# PLAN LOCAL D'URBANISME DE REIMS

Additif au rapport de présentation

Modification n°2

GRAND  
REIMS  
COMMUNAUTÉ URBAINE

Emplacement réservé n°40 (plan de zonage 2)

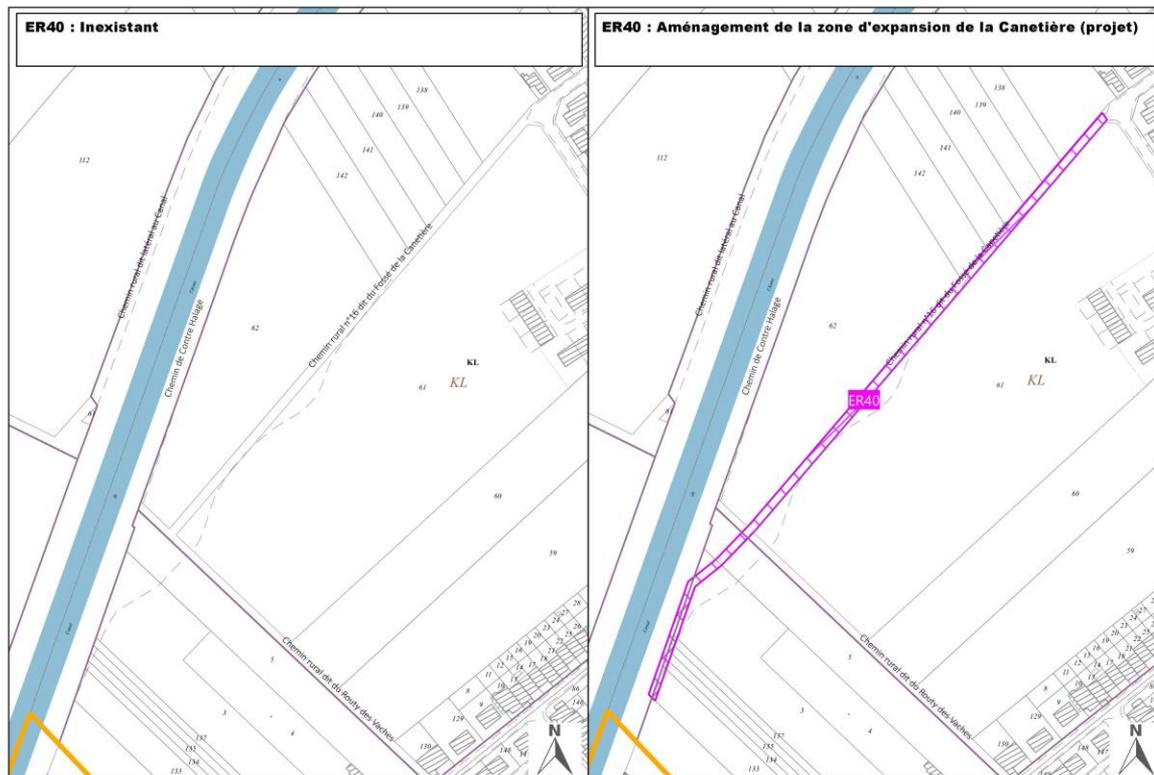
L'emplacement réservé n°40 est créé dans le secteur de la Canetière le long du fossé existant au routis des Vaches, afin d'aménager une autre zone d'expansion et limiter tout risque de débordements du réseau localement en cas de fortes pluies. Cette zone d'expansion pourra faire l'objet d'un aménagement paysager. Cet emplacement réservé est créé au bénéfice de la communauté urbaine du Grand Reims, compétente en la matière.

Prescriptions liées à l'ex-ZAC Croix-Blandin - « emplacements réservés aux espaces verts – Espaces verts à créer » et les « espaces publics à créer ou à modifier » (plan de zonage 20)

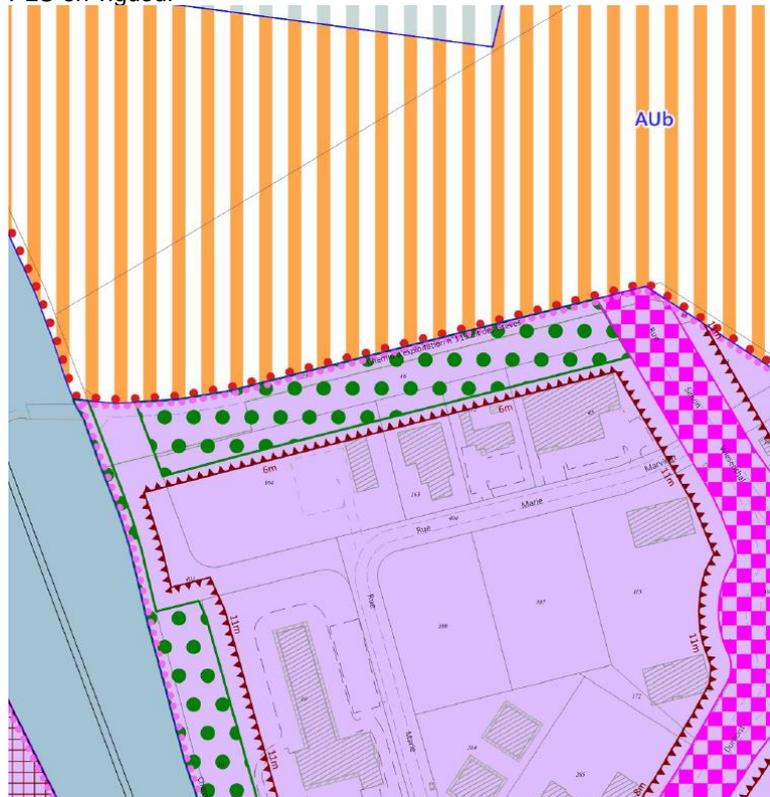
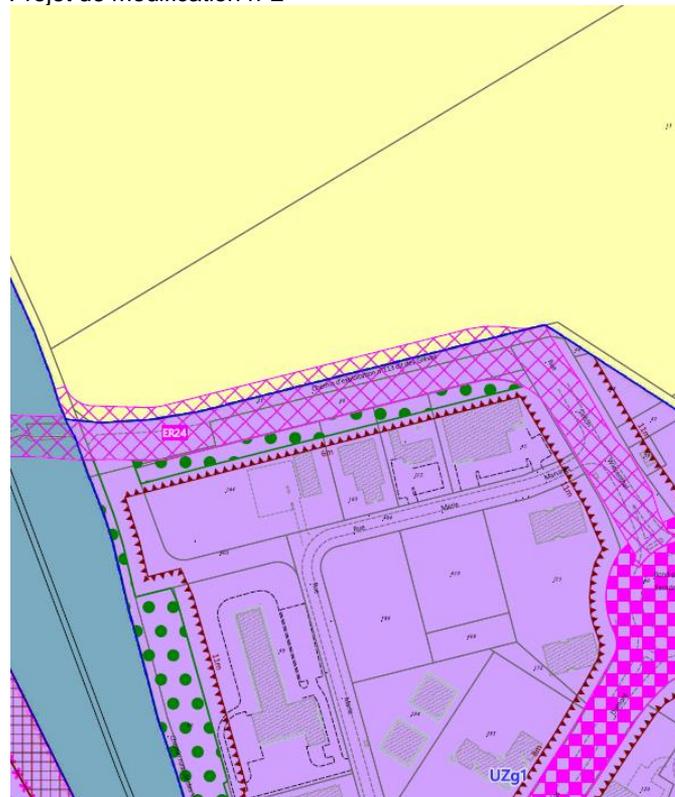
Afin d'éviter toute contradiction entre la destination de la nouvelle liaison viaire Europe/Croix Blandin et les prescriptions initiales de l'ex-Croix Blandin, les « emplacements réservés aux espaces verts – Espaces verts à créer » et les « espaces publics à créer ou à modifier » situés sur le tracé du nouvel emplacement réservé n°24 sont supprimés. Cette évolution est d'autant plus justifiée que la ZAC Croix Blandin a été supprimée par délibération du conseil communautaire de la communauté urbaine du Grand Reims en date du 25 mars 2021. Les études environnementales nécessaires à la réalisation de la liaison Europe/Croix Blandin prendront en compte les questions de maintien des continuités biologiques et d'aménagement paysager le long de son tracé.

### Marge de recul Pierre Maître (planches de zonage 8 et 9)

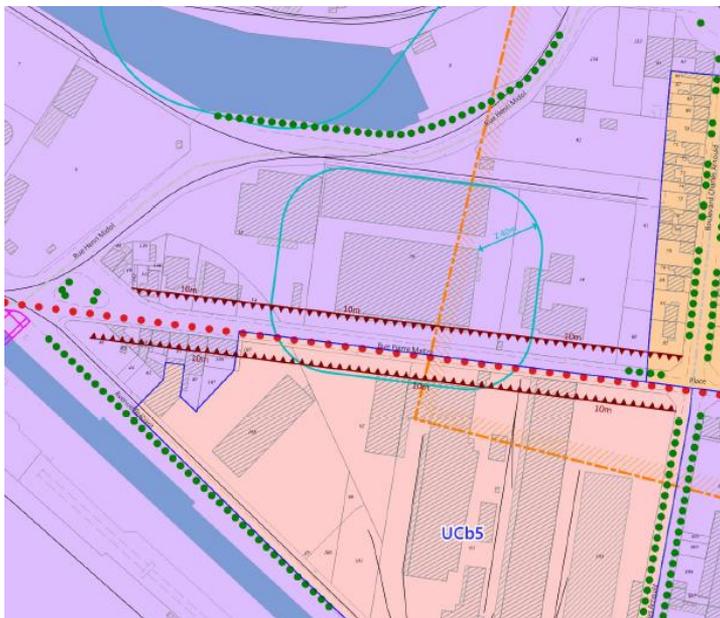
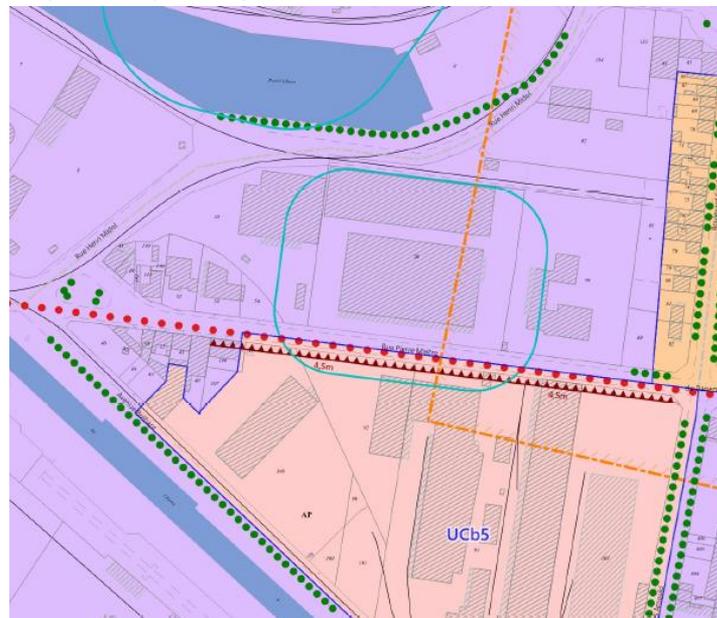
Par conséquent, le gabarit des 25m sur la section de la rue P Maitre entre la parcelle AP 40 et le carrefour du Danemark comprenant la marge de recul de 10m côté Magasins généraux n'est pas indispensable à conserver, car s'il était cohérent avec l'emprise initiale d'un boulevard urbain aux dimensions généreuses, il ne correspond plus aux largeurs du maillage routier existant.

Nous confirmons la pertinence de modifier la marge de recul des 10m à 4,5m sur la rue P Maitre côté Magasins Généraux depuis la place du Danemark jusqu'à la parcelle AP 40. Si les bâtiments situés sur la proue de la parcelle ne sont pas d'une facture exceptionnelle, ils ont le mérite d'être un témoignage du passé du secteur par leur typologie, aussi, il est certainement intéressant de ne pas les impacter par la continuité de la marge de recul.

De la même manière la marge de recul côté XPO ne nous semble plus indispensable dans la mesure où le profil de la voie est stabilisé.

**Adaptation du Plan des Hauteurs « Paris »**

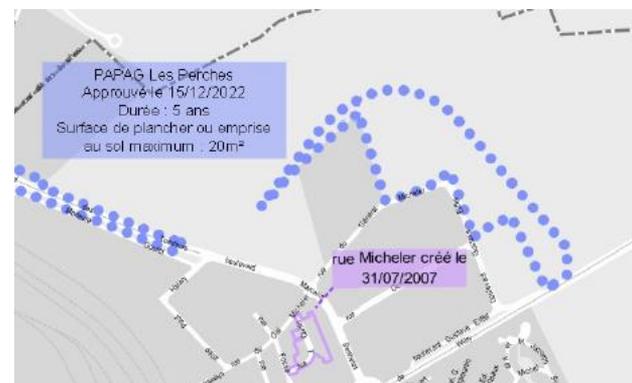
Pour ce qui concerne le Plan des Hauteurs, l'étiquette « 7+7+4 » apparaissant au niveau des parcelles « 473 et 474 » relève d'une

erreur de saisie, la règle applicable est celle du « 7+4 » en cohérence avec les dispositions applicables sur les terrains voisins. Au niveau du croisement entre l'impasse Achille Bureau et de la rue de Courlancy, l'étiquette « 10+4 » cache le trait marquant la délimitation entre les règles « 10+4 » et « 7+4 ». Le plan des hauteurs est modifié, pour marquer la limite entre ces deux règles, qui se situe entre les parcelles 201 et 202.

A des fins de clarification, le figuré délimitant ces règles de hauteur est modifié sur l'ensemble des planches.
